2024 年 3 月

株式会社ミスミ ME 事業グループ
配線部品事業部　ハーネス事業チーム

LAN ケーブル(コネクタ付)「FNCE-C5EM」シリーズ
仕様変更のご連絡

6.　変更詳細

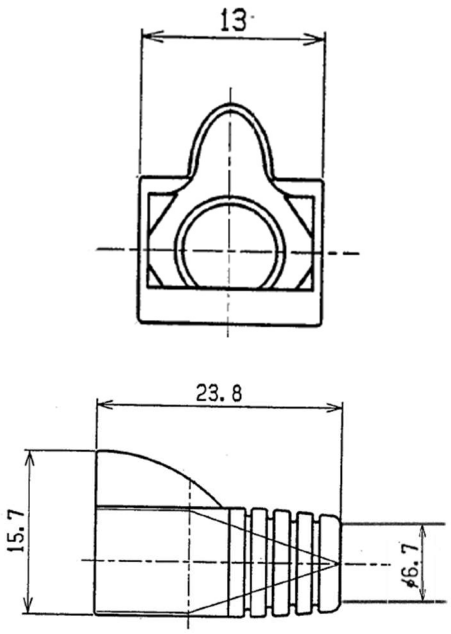
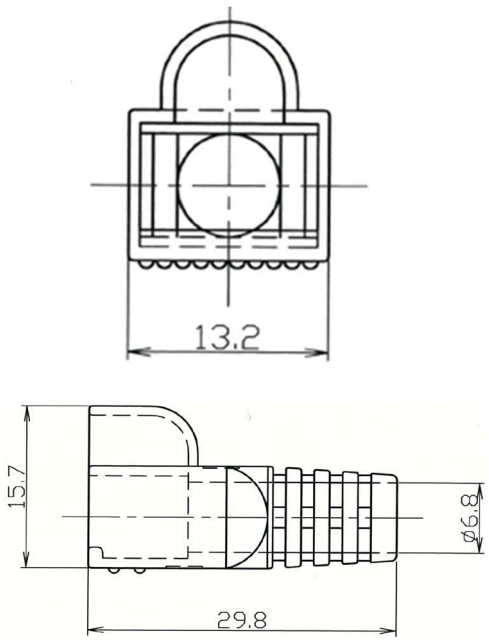
3. 変更内容
   使用するコネクタ保護用ブーツ部の部材を環境対応部材へと変更いたします。それに伴い、寸法・形状・色味が異なります。
   ※変更にあたり、製品の電気的性能や使用条件に差異はなく、従来通りご使用いただけます。

現行品	仕様変更品
寸法	横13.0mm 縦15.7mm 全長23.8mm φ6.7	横13.2mm 縦15.7mm（変更なし） 全長29.8mm φ6.8
外形図
